江苏南方精工股份有限公司
年产 600 万套滚珠丝杠副项目（部分验收，年
产 20 万套滚珠丝杠副）
一般变动环境影响分析

建设单位：江苏南方精工股份有限公司

二零二六年四月

表 2.3-1 原有项目厂区、车间平面布局情况

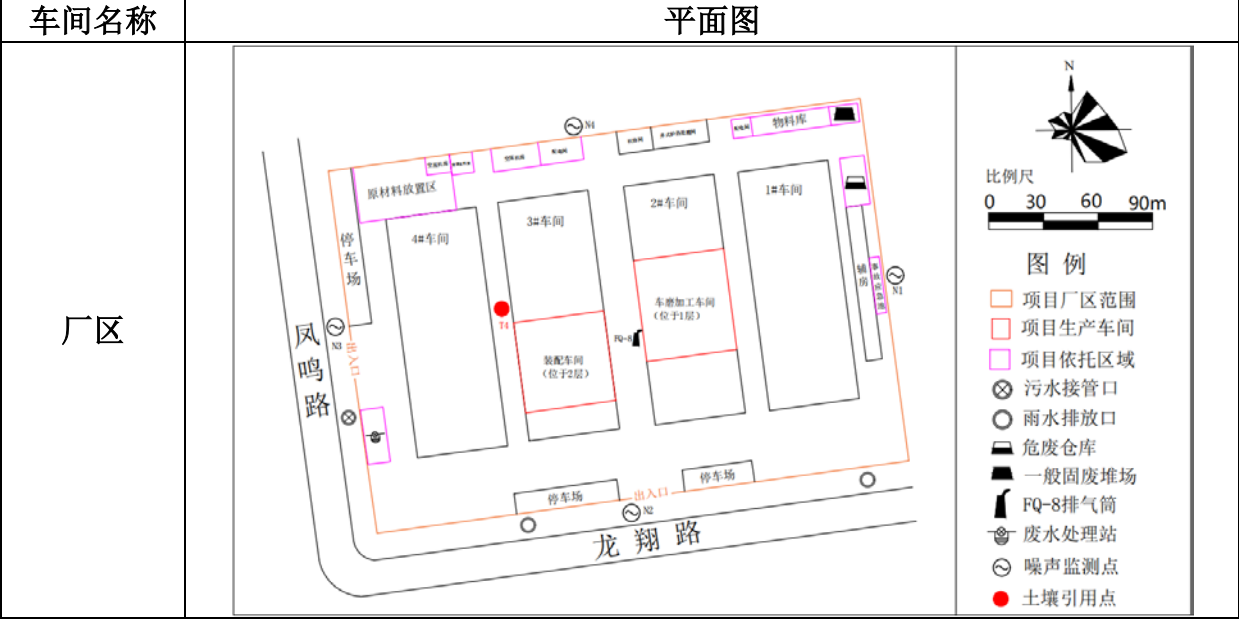
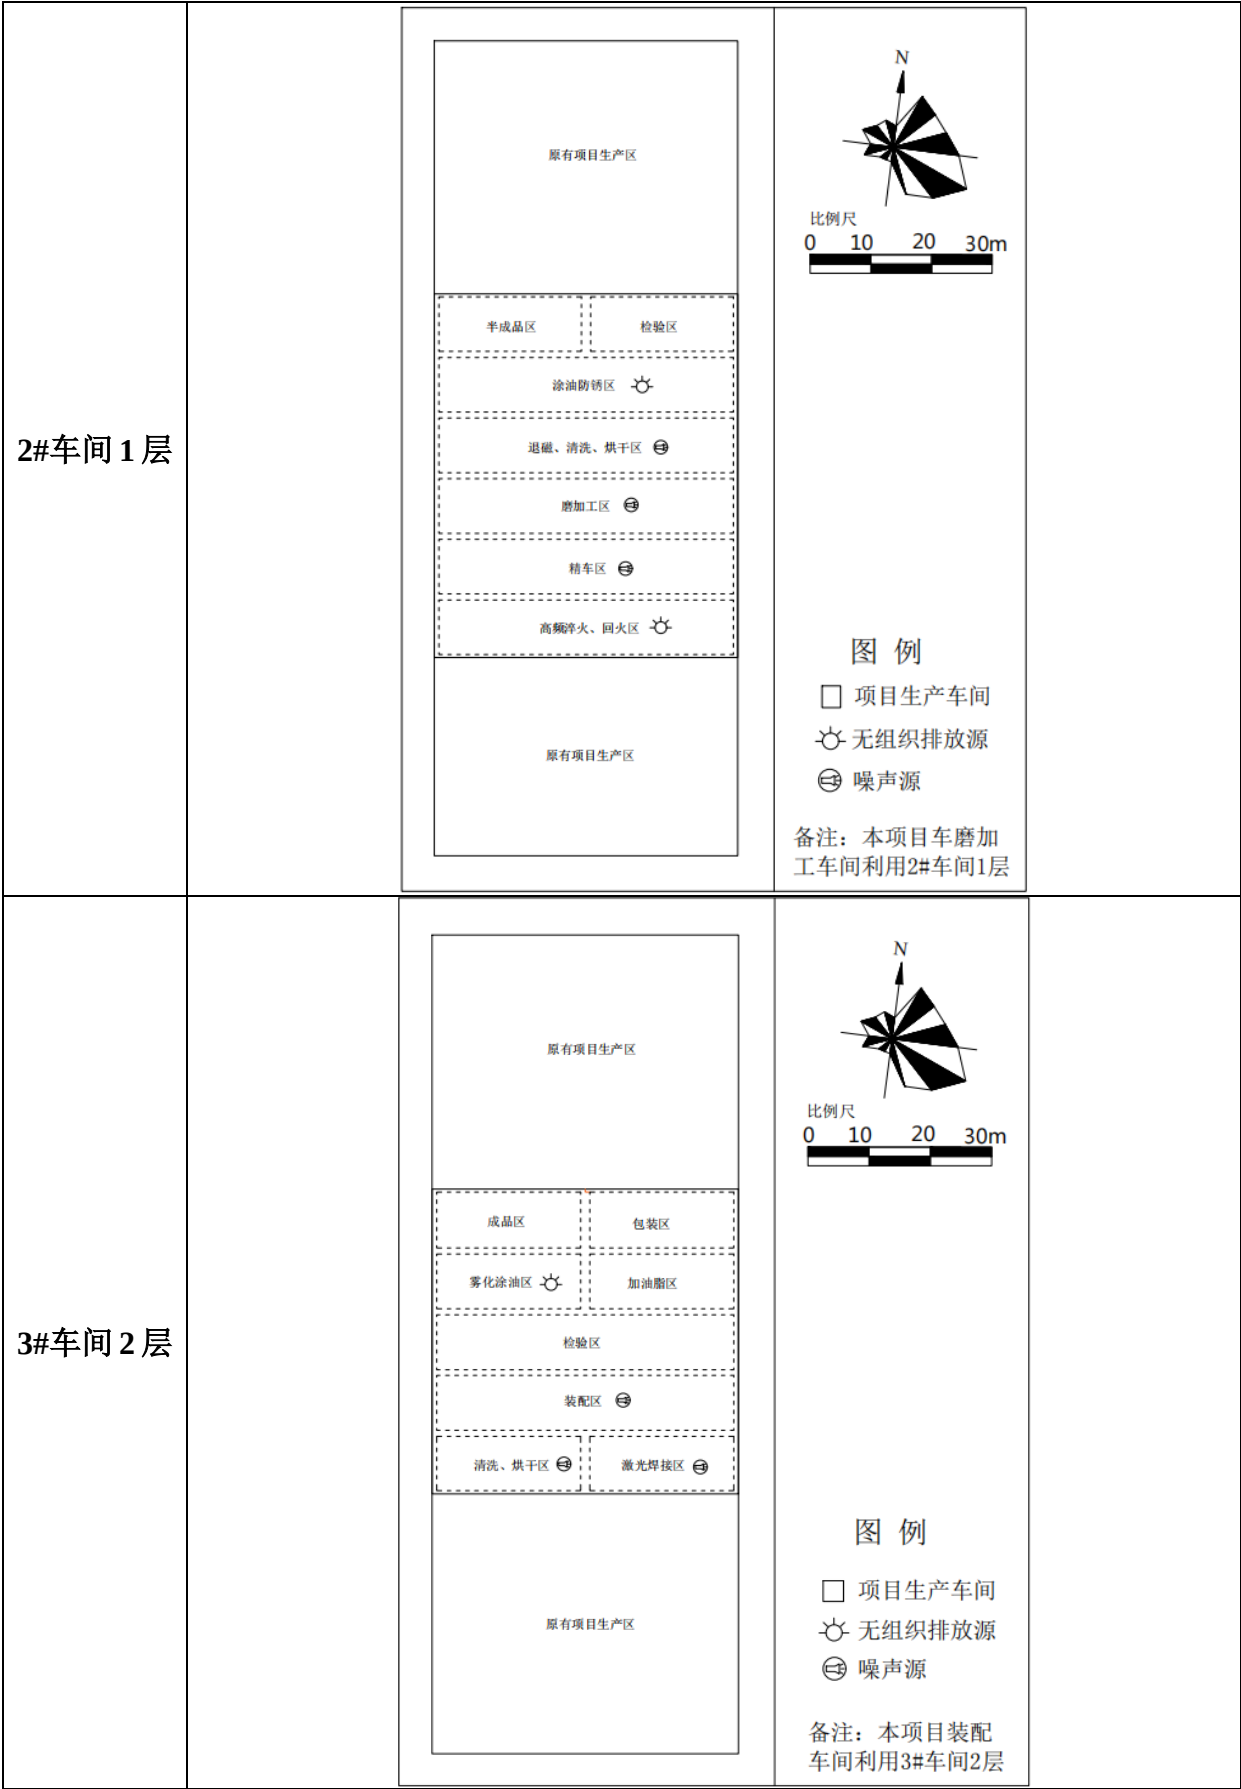
(1)环评中厂区、车间平面布局及卫生防护距离情况

厂区平面布局：本项目位于江苏省常州市武进高新区龙翔路9号，利用自有厂房实施本项目，共设两个出入口，分别位于厂区南侧及西侧。厂区由东向西依次为辅房、1#车间、2#车间、3#车间、4#车间。废水处理站位于4#车间西南侧，一般固废仓库及危废仓库位于厂区东北角。雨水排放口位于厂区南侧，邻龙翔路；污水接管口位于厂区西侧，邻凤鸣路。

车间平面布局：本项目车磨加工车间位于2#车间1楼，装配车间位于3#车间2楼。车磨加工车间内由南向北依次为高频淬火回火区、精车区、磨加工区、退磁、清洗、烘干区、涂油防锈区、检验区及半成品区；装配车间内由南向北依次为激光焊接区、清洗、烘干区、装配区、检验区、加油脂区、雾化涂油区、包装区及成品区。

本项目以2#车间外50m和3#车间外50m形成的包络线设置卫生防护距离。项目建成后全厂以1#车间边界外扩50米、2#车间边界外扩100米、3#车间边界外扩100米、4#车间一楼边界外扩100米形成的包络线设置卫生防护距离。根据现场踏勘，该范围内无居民点、学校、医院等环境敏感目标，符合卫生防护距离的要求。今后在此范围内也不得建设居民点、学校、医院等环境敏感项目。

表 2.3-2 实际厂区、车间平面布局情况

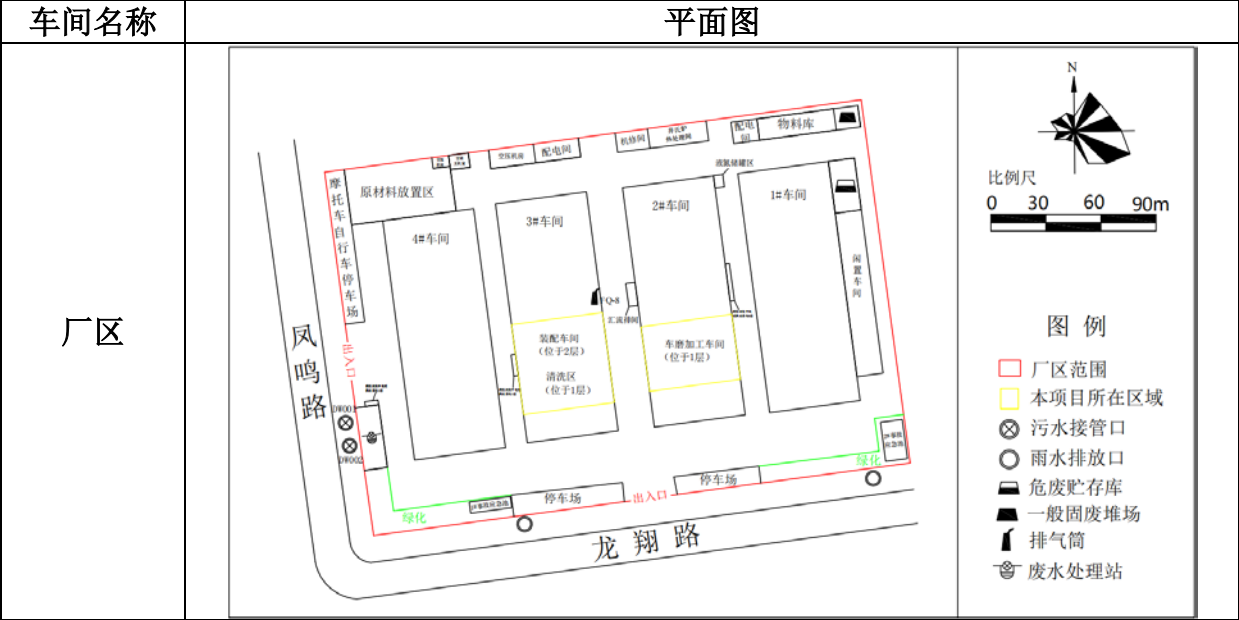
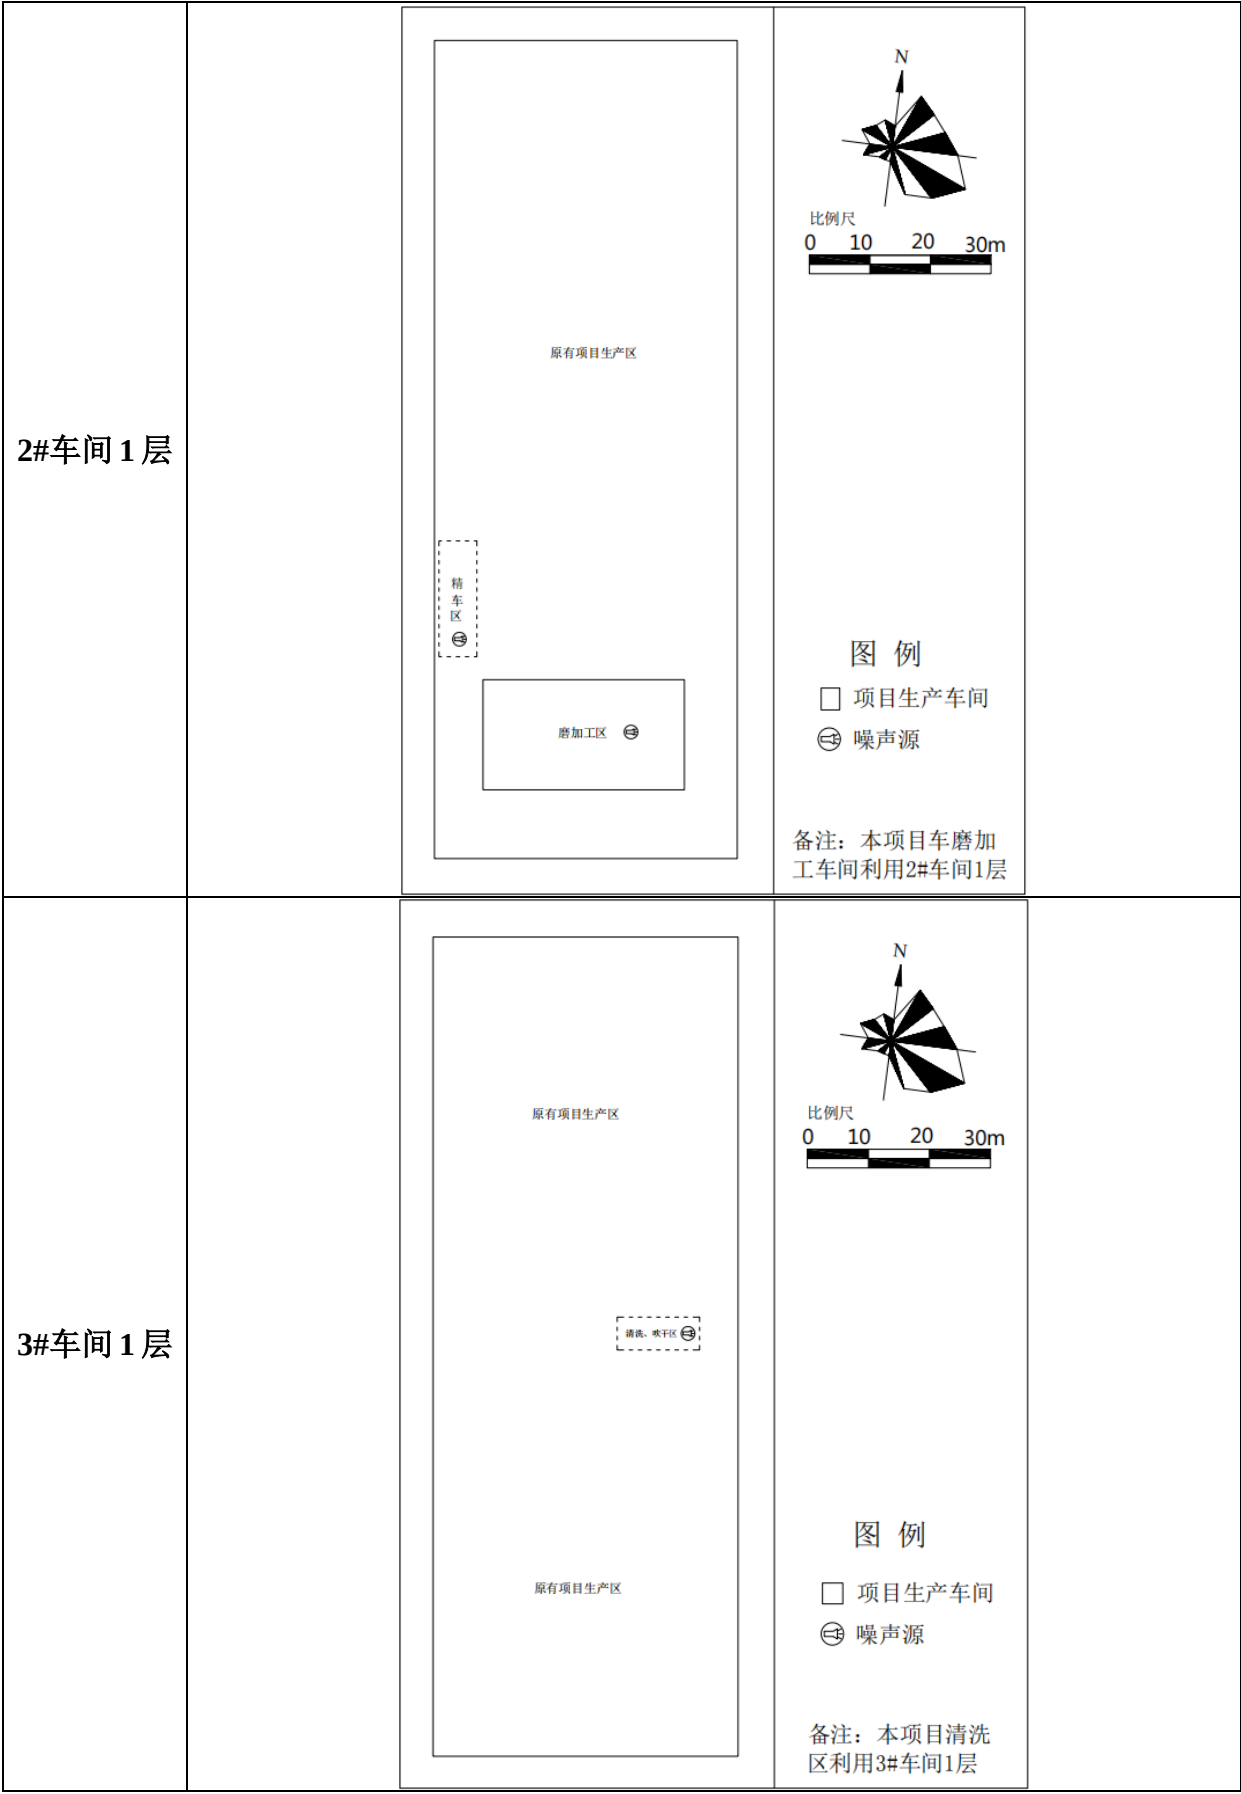
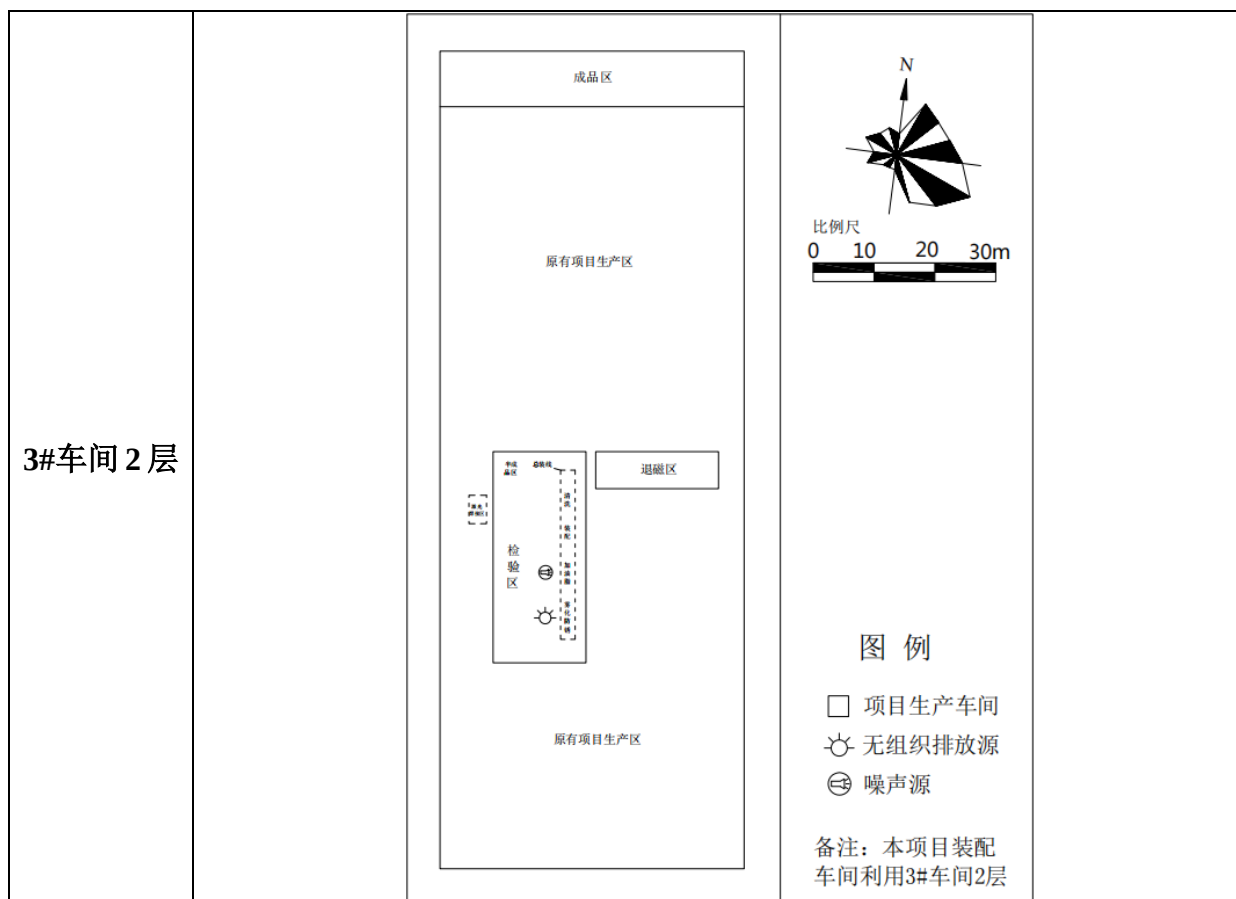
(2)实际车间平面布局情况

厂区平面布局：本项目位于江苏省常州市武进高新区龙翔路9号，利用自有厂房实施本项目，共设两个出入口，分别位于厂区南侧及西侧。厂区由东向西依次为辅房、1#车间、2#车间、3#车间、4#车间。废水处理站位于4#车间西南侧，一般固废仓库及危废仓库位于厂区东北角。雨水排放口位于厂区南侧，邻龙翔路；生活污水接管口、生产废水接管口均位于厂区西侧，邻凤鸣路。

车间平面布局：本项目车磨加工车间位于2#车间1楼，清洗区位于3#车间1楼，装配车间位于3#车间2楼。车磨加工车间内由北往南依次为精车区、磨加工区；装配车间内由北往南依次为半成品区、总装线（包含、清洗、装配、加油脂、雾化防锈等）、检验区、激光焊接区、退磁区；包装及成品区位于3#车间2楼北面。

本项目以3#车间外50m形成的包络线设置卫生防护距离。项目建成后全厂以1#车间边界外扩50米、2#车间边界外扩100米、3#车间边界外扩100米、4#车间一楼边界外扩100米形成的包络线设置卫生防护距离。根据现场踏勘，该范围内无居民点、学校、医院等环境敏感目标，符合卫生防护距离的要求。今后在此范围内也不得建设居民点、学校、医院等环境敏感项目。

为合理优化车间位置及内部布局，便于产品运输，将本项目生产区域进行调整，变动后不新增污染物种类及排放量，卫生防护距离范围未发生变化，卫生防护距离内无敏感目标，对照《关于印发〈污染影响类建设项目重大变动清单（试行）〉的通知》（环办环评函[2020]688 号），不属于重大变动。

图 2.3-1 滚珠丝杠副生产工艺流程图

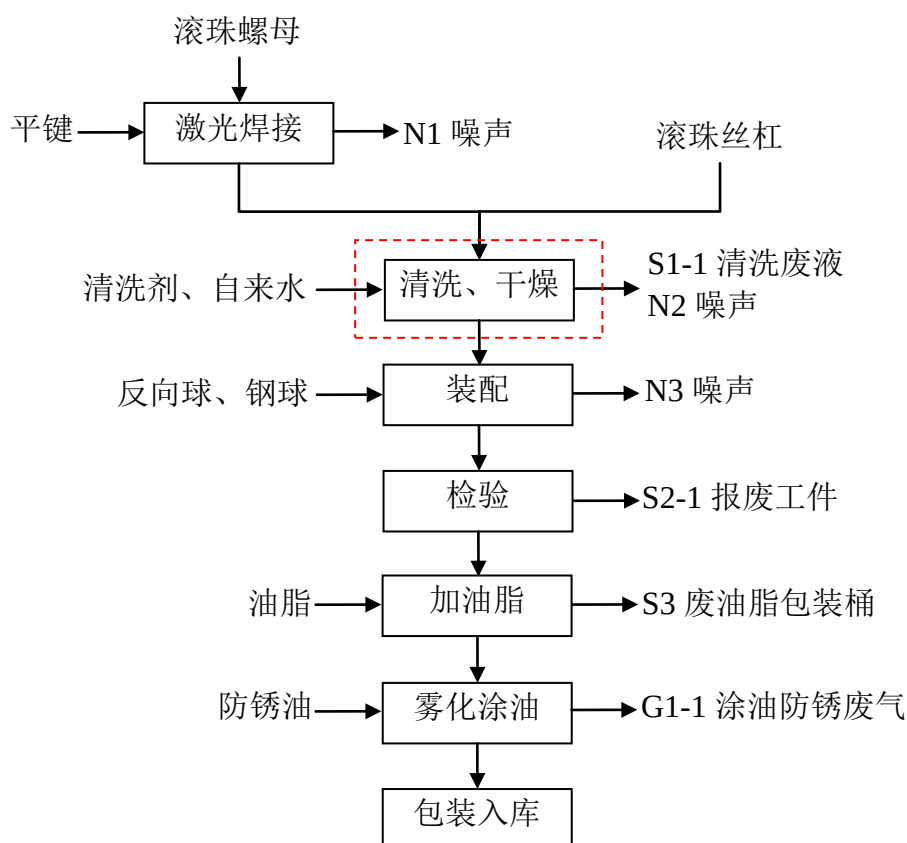
注：虚线框中的工艺为变动部分工艺，变动：由原环评中超声波清洗、烘干改为超声波清洗、喷淋清洗、甩干、吹干。

图 2.3-2 滚珠螺母生产工艺流程图

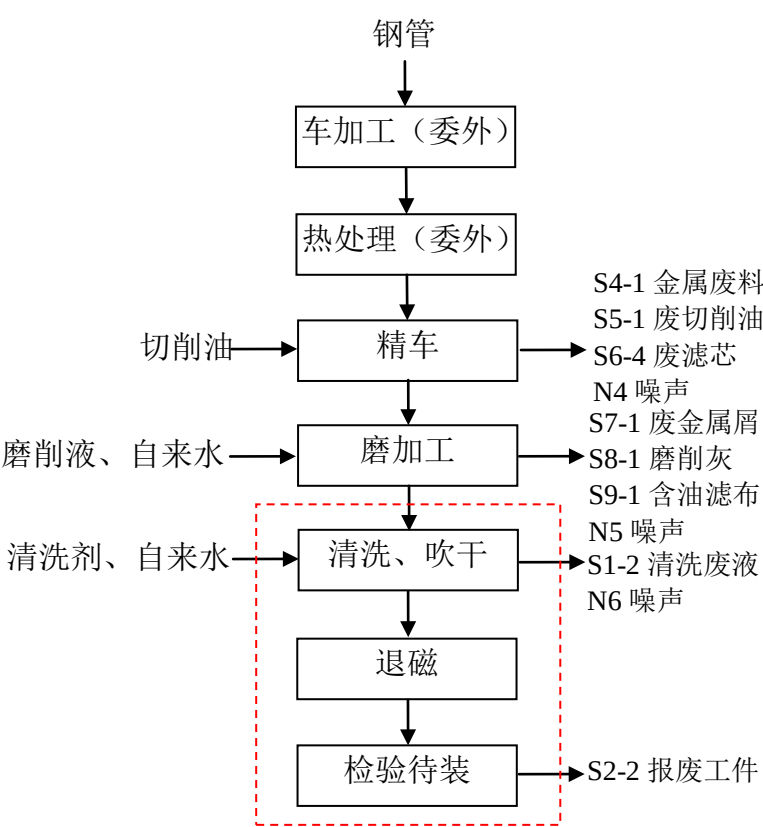
注：虚线框中的工艺为变动部分工艺，变动：①由原环评中退磁、超声波清洗、烘干改为喷淋清洗、吹干、退磁；②取消检验前的涂油防锈工序；③检验入库改为检验待装。

图 2.3-3 滚珠丝杠工艺流程图

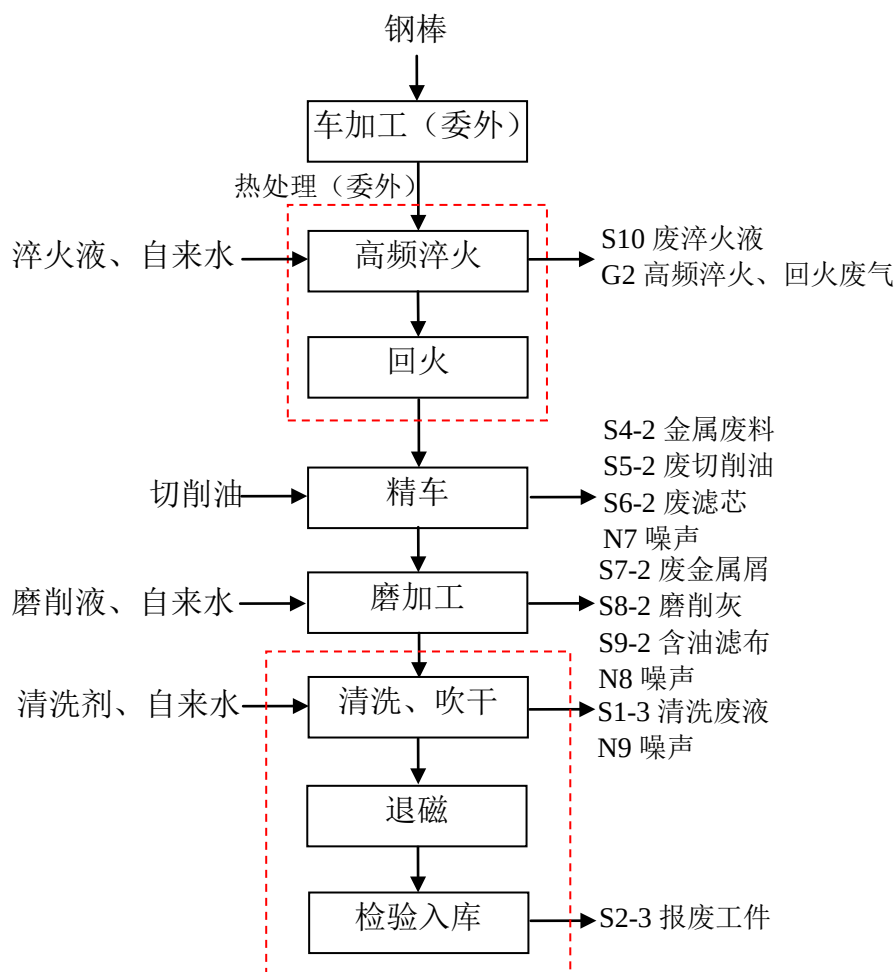
注：虚线框中的工艺为变动部分工艺，变动：①滚珠丝杠热处理部分（包括高频淬火、回火工序）委外处理，不纳入本次验收；②由原环评中退磁、超声波清洗、烘干改为超声波+喷淋清洗、吹干、退磁；③取消检验前的涂油防锈工序；④检验入库改为检验待装。
